Frå: Josep Gayrbekov
Send: tirsdag 1. februar 2022 15:52
Til: Dalen, Torstein
Kopi: ingridsagen.tholo@sweco.no
Emne: VS: Brannvannbasseng gbnr 322/218 Mjåtveit - sak 21/9679

Fra: Josep Gayrbekov <josep.gayrbekov@alver.kommune.no>
Sendt: tirsdag 1. februar 2022 13:35
Til: Irene Nærbø Wilhelmsen <irene.wilhelmsen@alver.kommune.no>
Emne: Brannvannbasseng gbnr 322/218 Mjåtveit - sak 21/9679

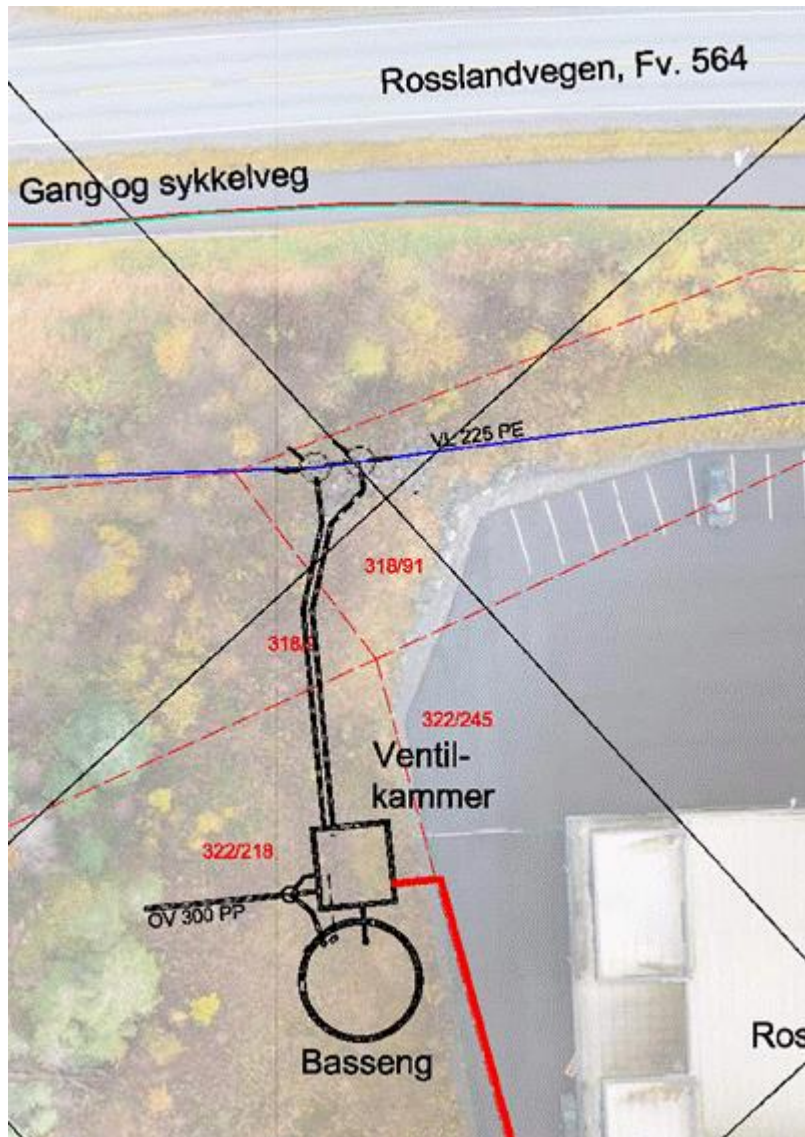
Eg forstod det slik, ut frå det du skreiv i e-posten, at sjølve bassenga var plassert nærmare vegen enn 50m. Det er ikkje tilfelle her. Bassenga og ventilhuset er plassert lenger vekk enn 50m frå midt fylkesvegen. Byggverk krev søknad om disp dersom dei ligg innanfor 50m frå midt fylkesveg. VA-ledninger og kummer som er plassert under bakken er **ikkje** søknadspliktige i forhold til veglova sin §29 om avstandskravet.

Har en søknad fra eiendomsavd. om etablering av brannvannbasseng.
Tiltaket innebærer etablering av to vannkummer nærmere enn 50m fra fylkesveg.
Jeg tolker det slik at det krever disp. fra veglova § 29.

Du kan difor ikkje krevje søknad om disp mot fylkesvegen i denne saka, då det allereie er verifisert at det som her er karakterisert som byggverk ligg utanfor disp-sona.
